改善箇所説明図

改善の内容

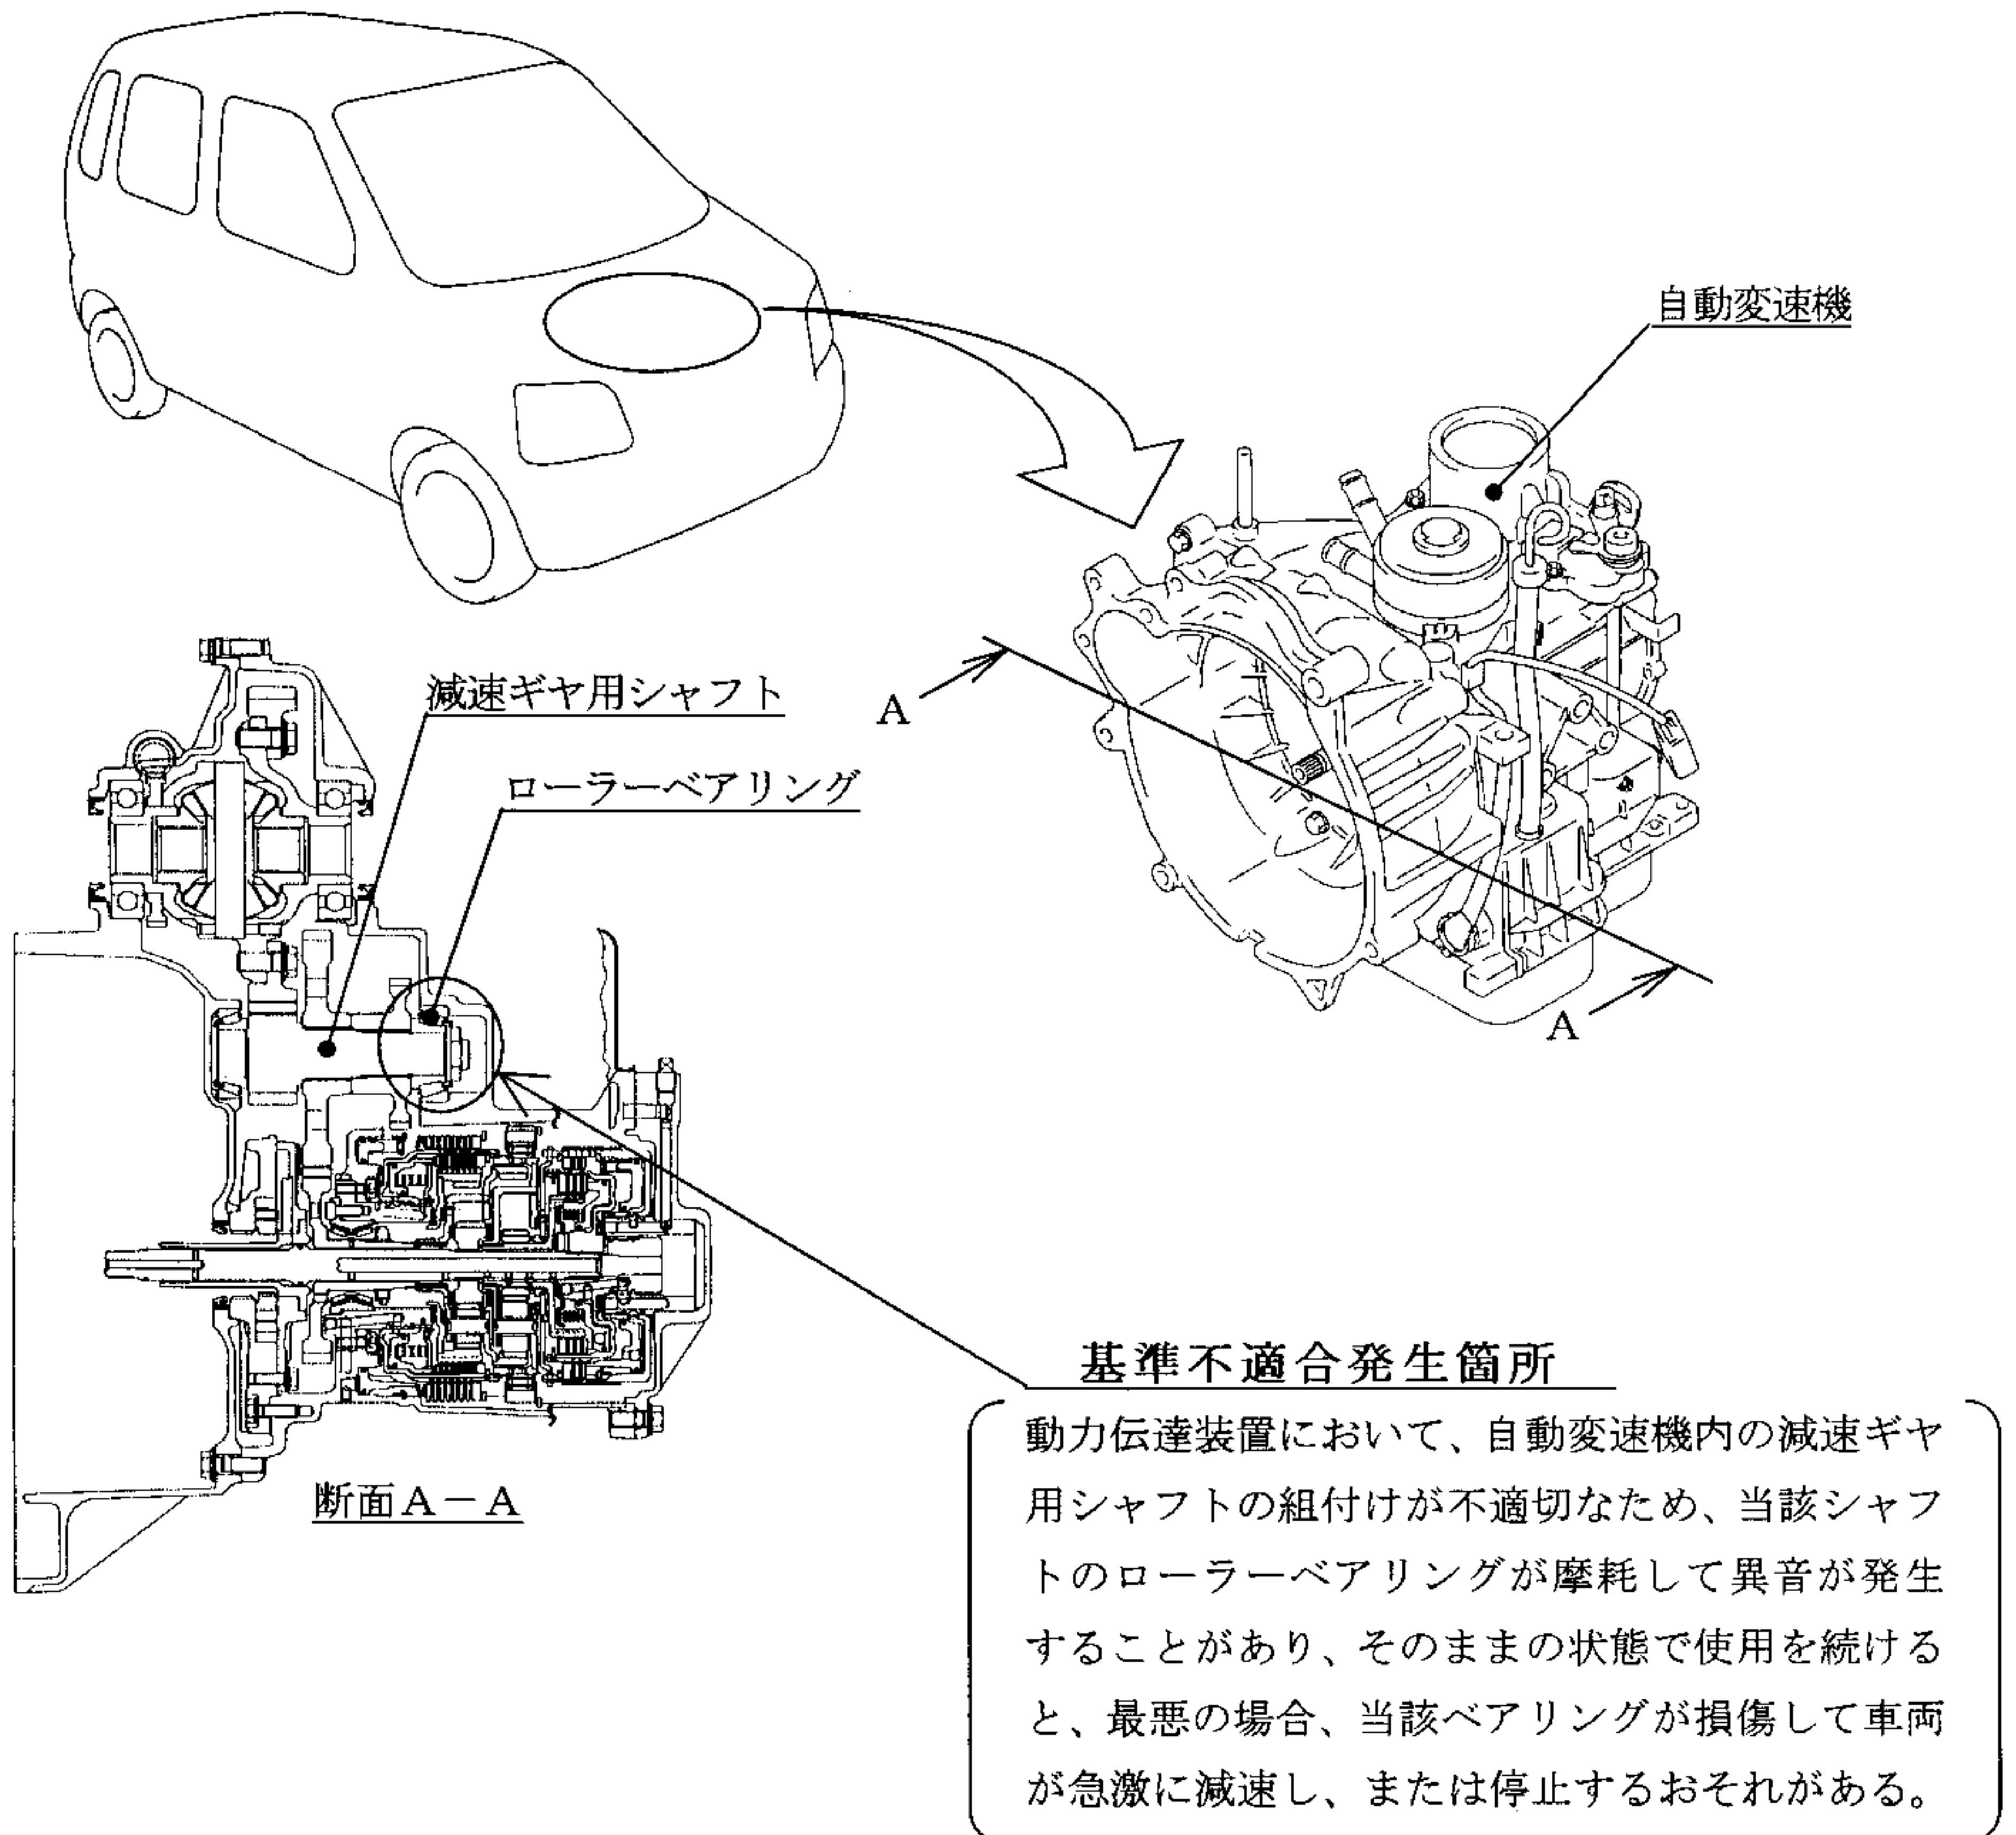
全車両、変速機のATオイルの汚れ、ドライブシャフトの回転力等からベアリングの摩耗を点検し、

- ① 摩耗が認められるものは自動変速機を良品に交換するとともに耐摩耗性の良いATオイルを充填する。
- ② 摩耗が認められないものは耐摩耗性の良いATオイルと交換する。

識別：自動変速機のATオイルレベルゲージにATオイル指定ラベルを貼付する。
